工程指示 / 要求簡箋(E.I.)

工程指示編號：EI / 2873 / 20

工程名稱：亞皆老街中電

工程項目：幕牆及後裝窗 廠問題回覆 (2020.12.23)

幕墙

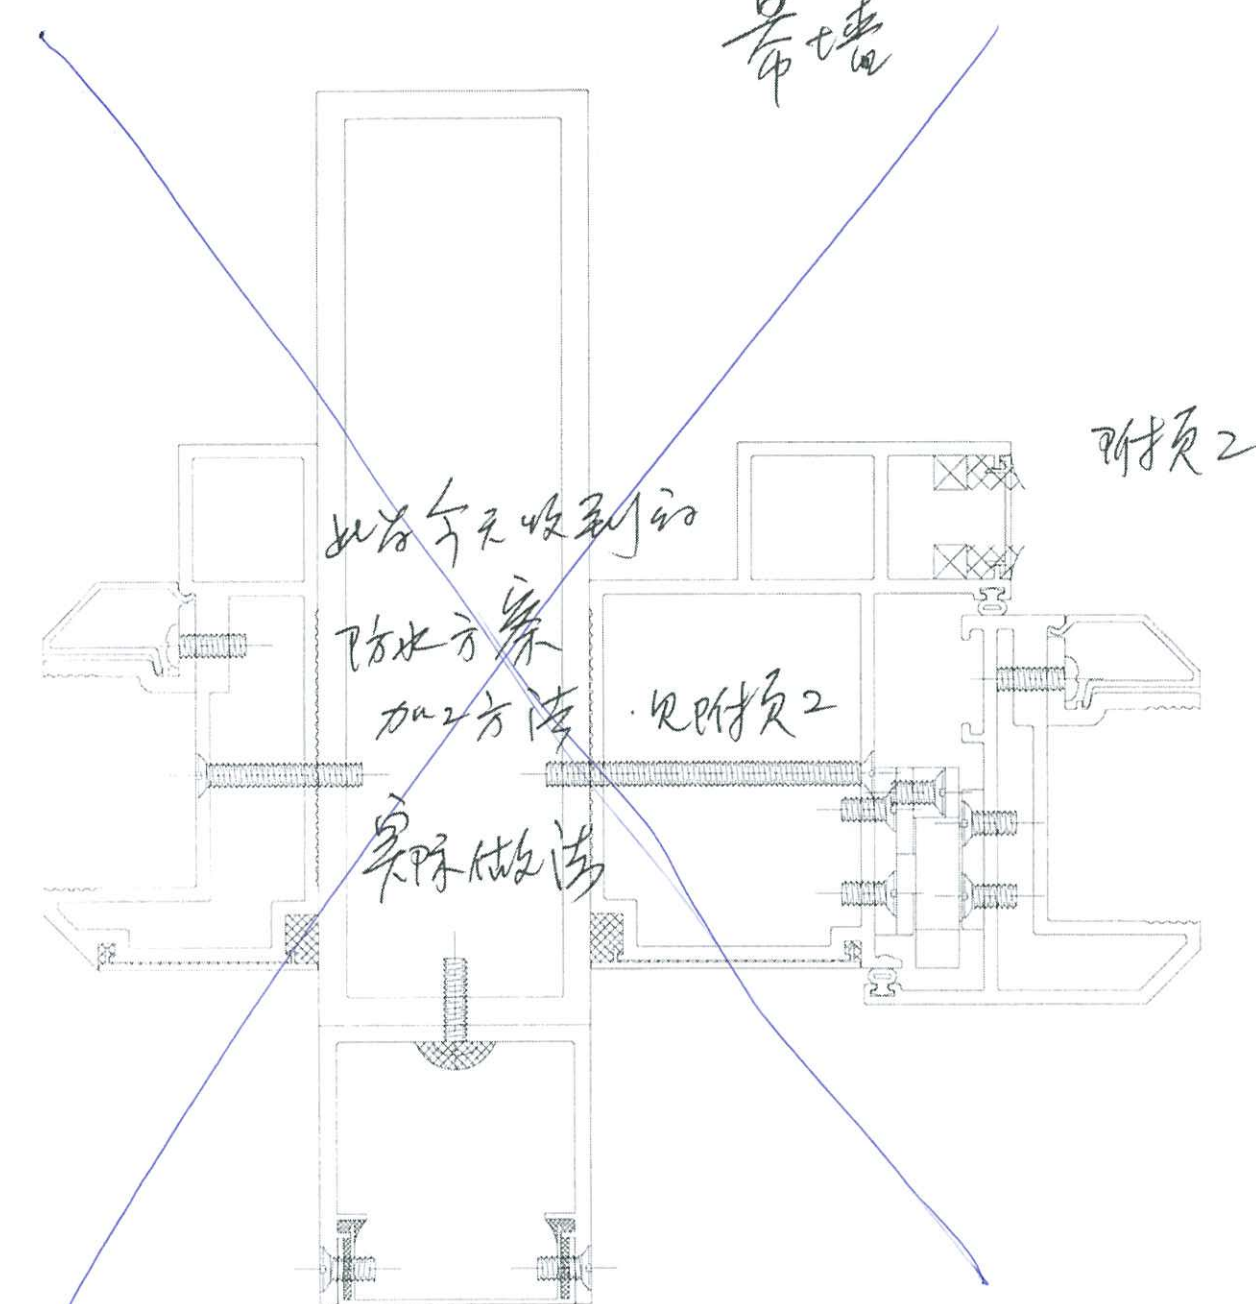
副框 ^{更换1}
用通孔(大+6孔)
 方法修

1. 幕牆: 副框開大細孔方法修
2. 企料上鋁角唧底膠，跟企料出貨，現場套框前再唧膠
3. 後裝窗轉角位置，拆圖再覆尺寸
4. 後裝窗轉角位置，轉角企通散出，因頂底要修鐵碼打拉爆，跟窗出阻打拉爆

附件2

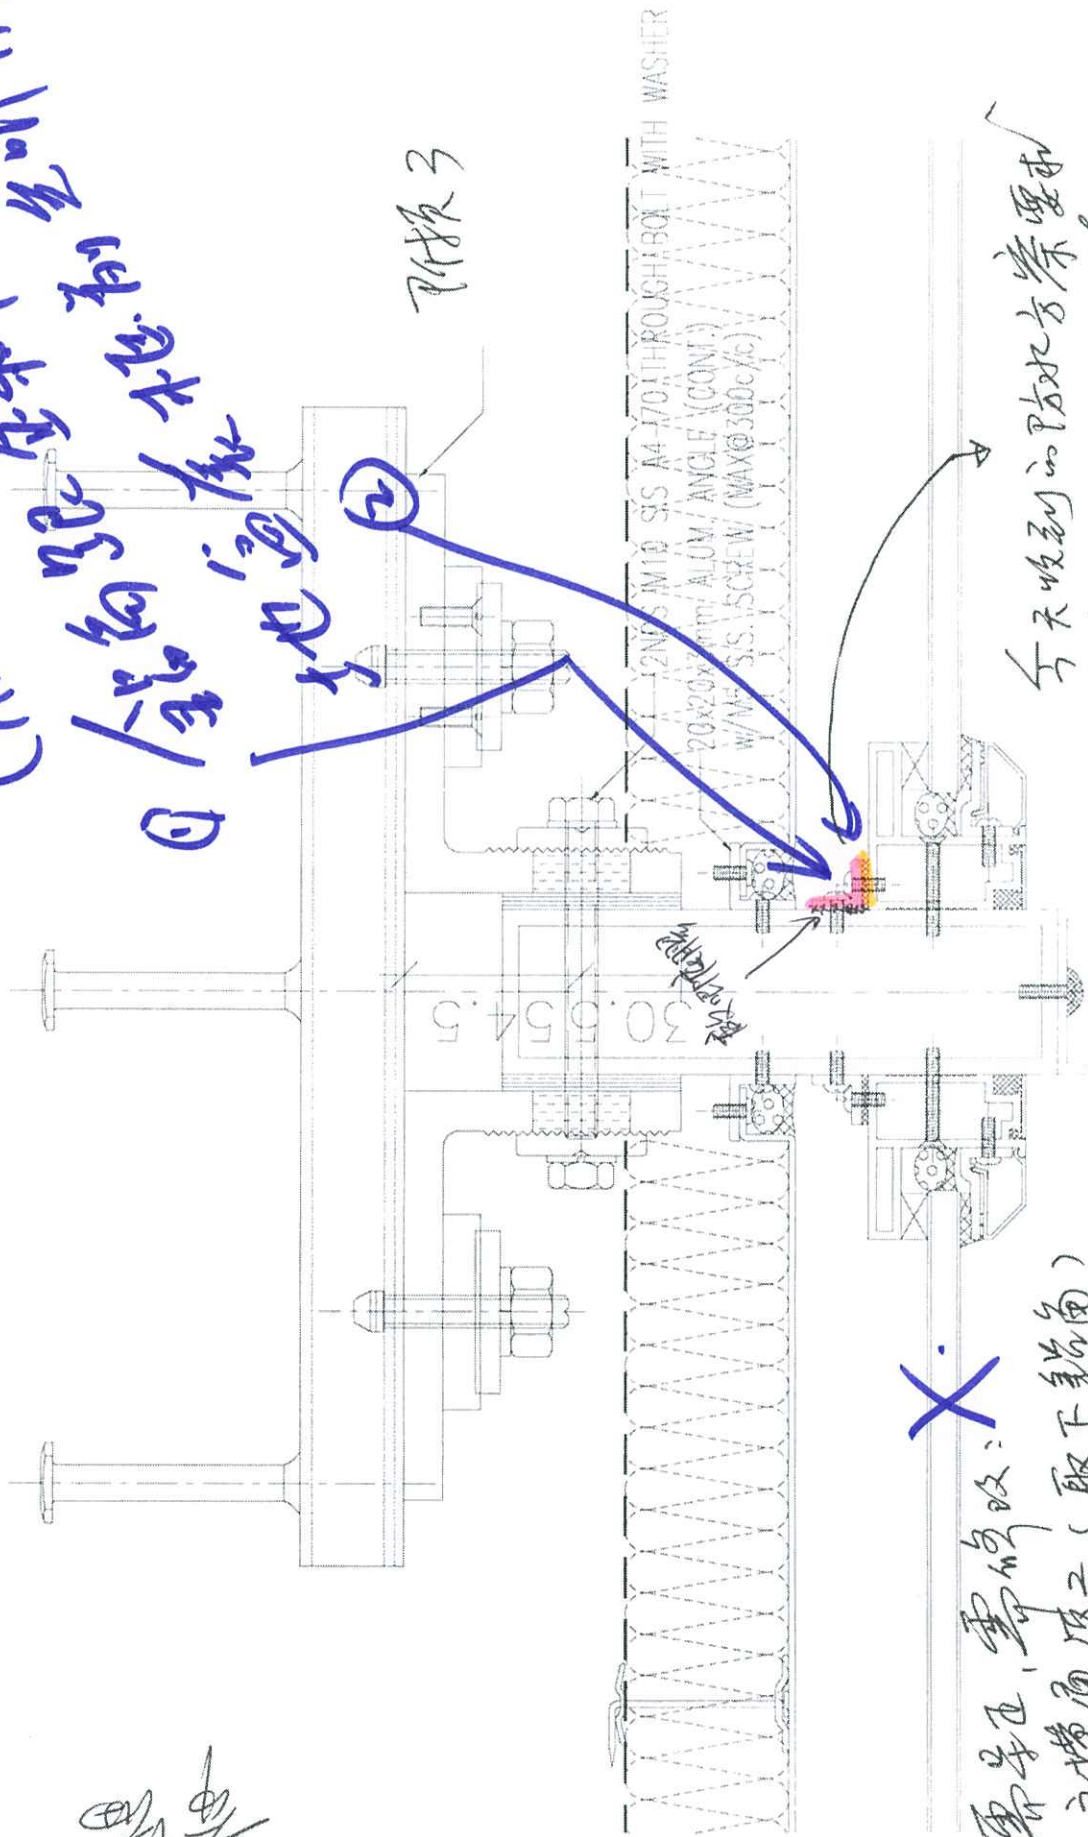
此方案收到的

防水方案

不用此方法

今天收到的防水方案要重做

附页4

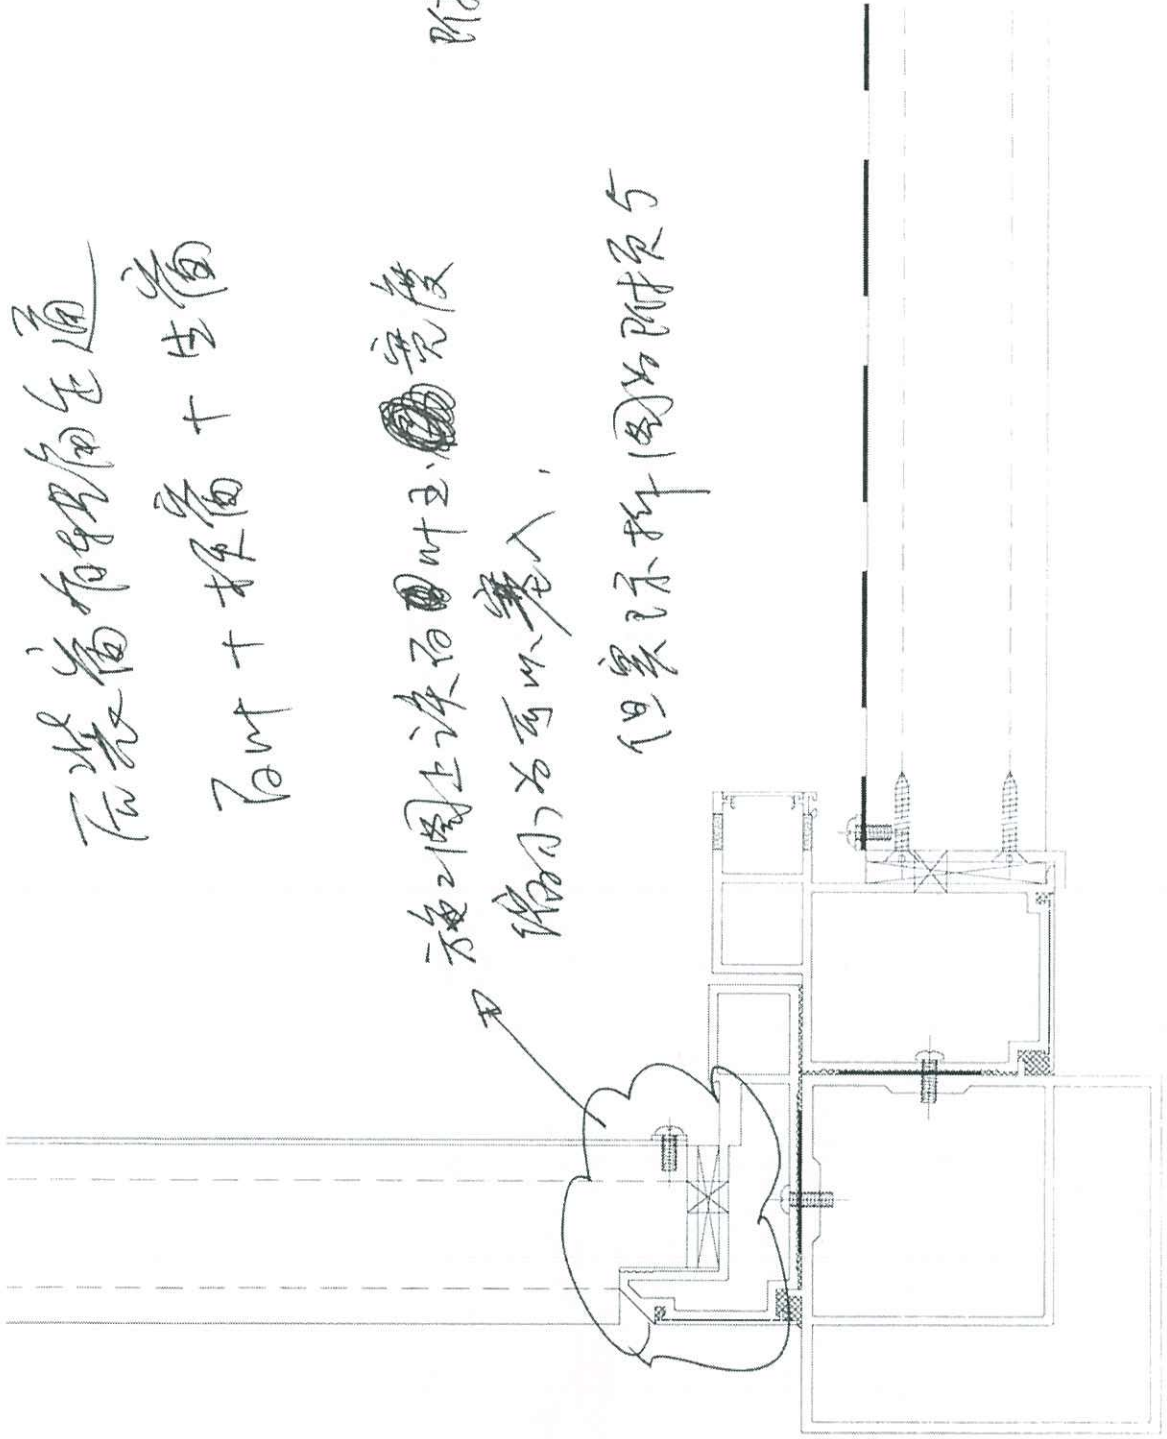
后装宿有转角直通
后时 + 报宿 + 生宿

施工图上该百叶与宽度
隔小为可以塞入。

但实际拆图后为附页5

附页 5

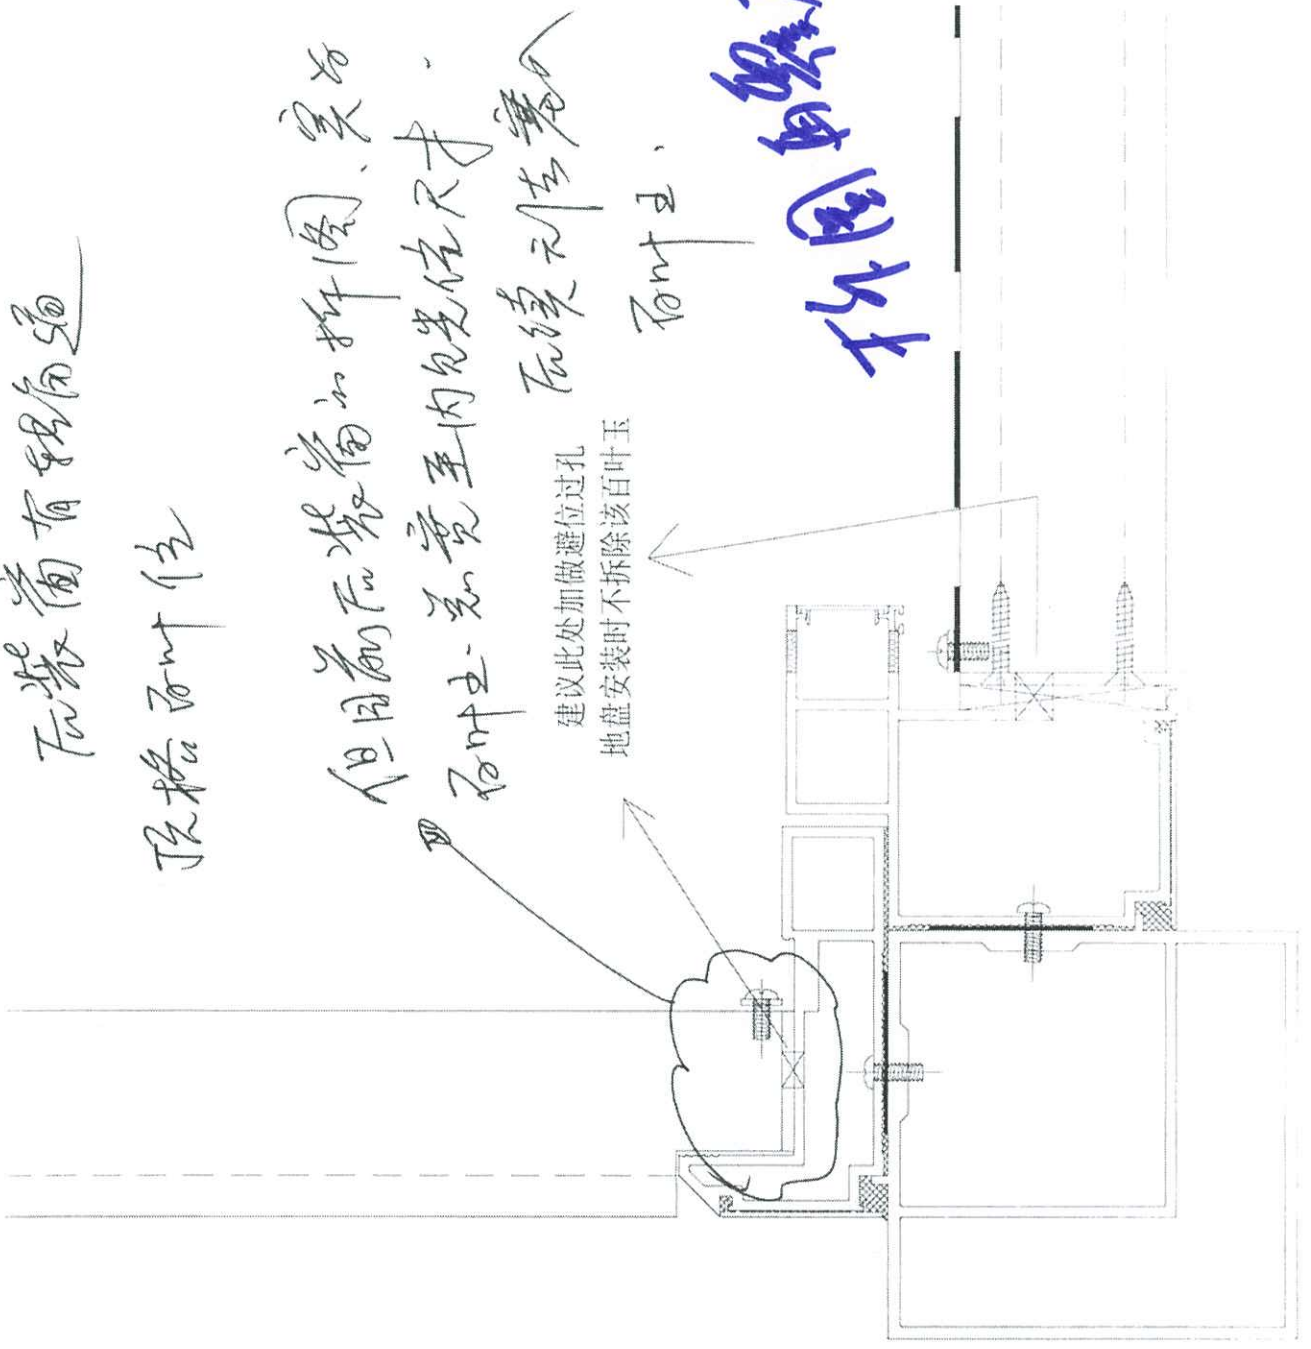
但用前瓦装窗的拆图、实为

百叶位-总宽至内包边位尺寸

建议此处加做避位过孔
地盘安装时不拆除该百叶玉

附页6

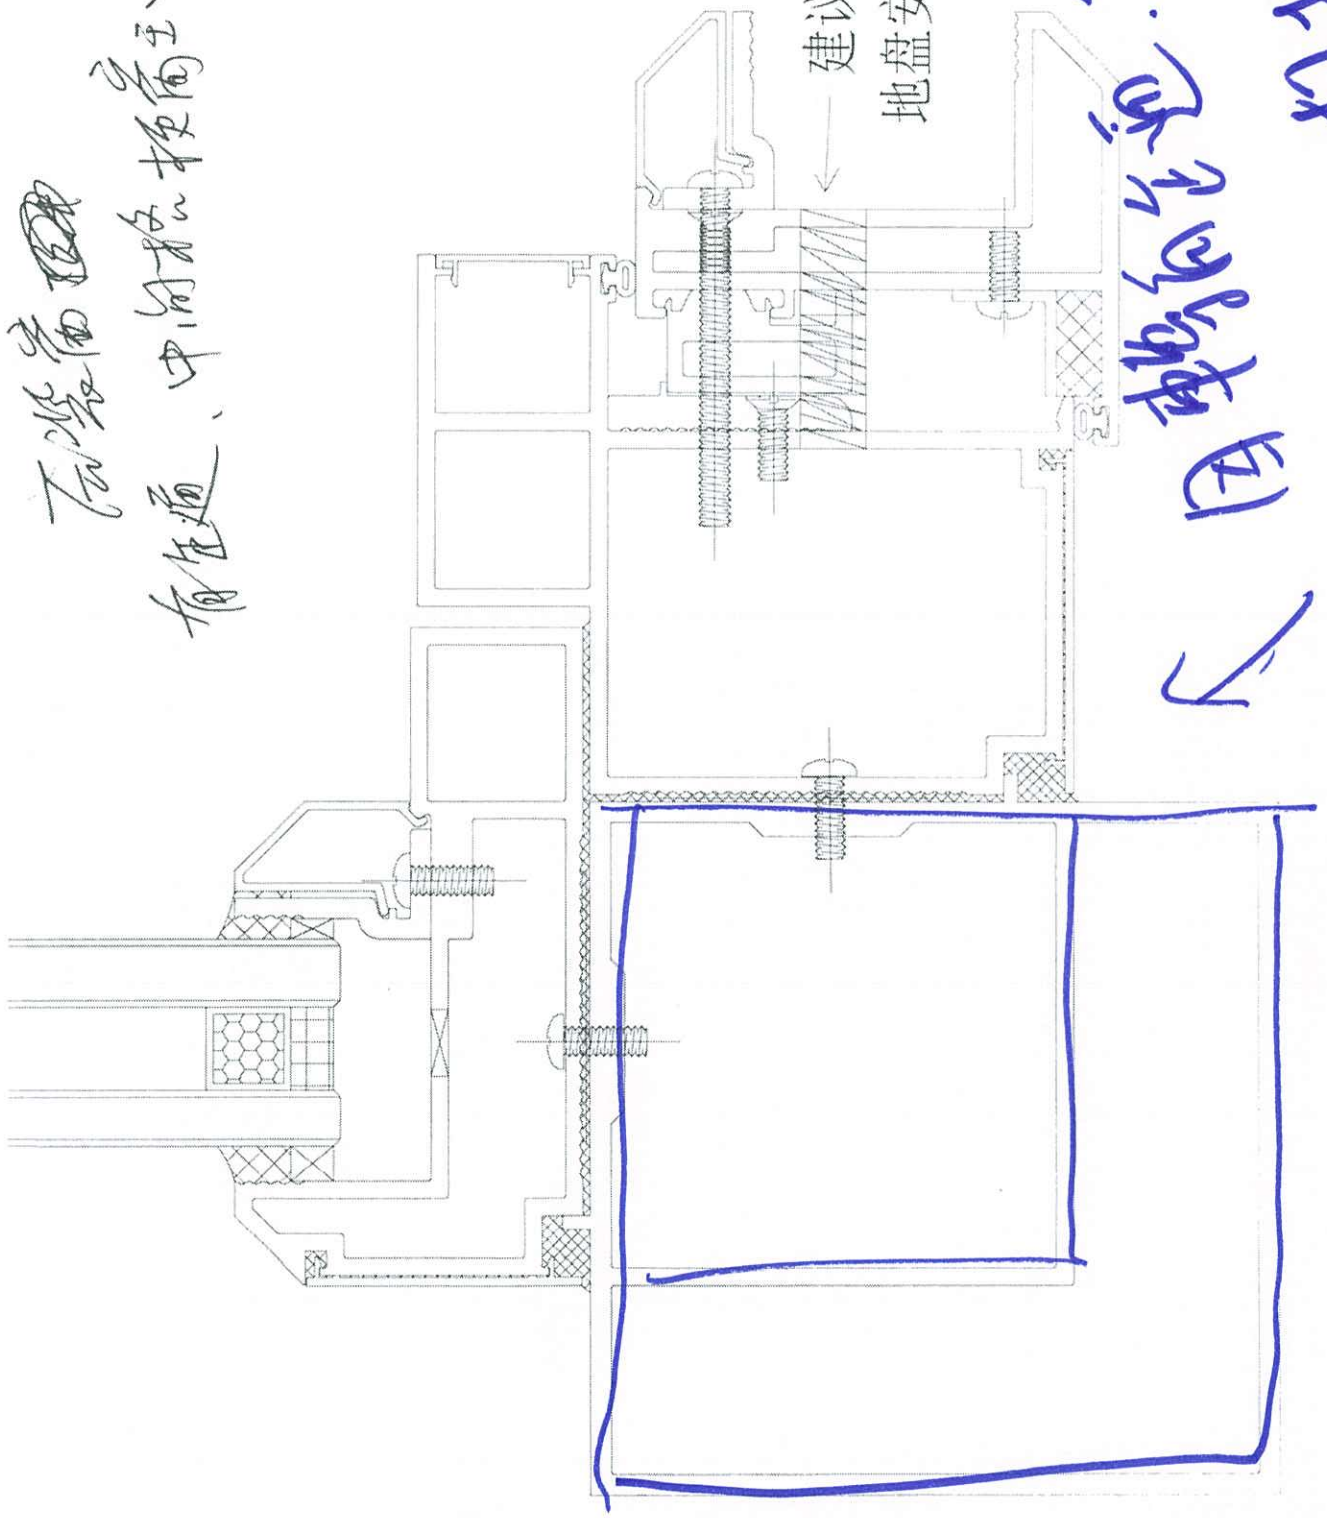
石塔端
有直通、中间格板高至位

建议此处加做避位过孔
地盘安装时不拆除该梗窗王
防止杂物堵塞
防止杂物堵塞

因空间有限
防止杂物堵塞
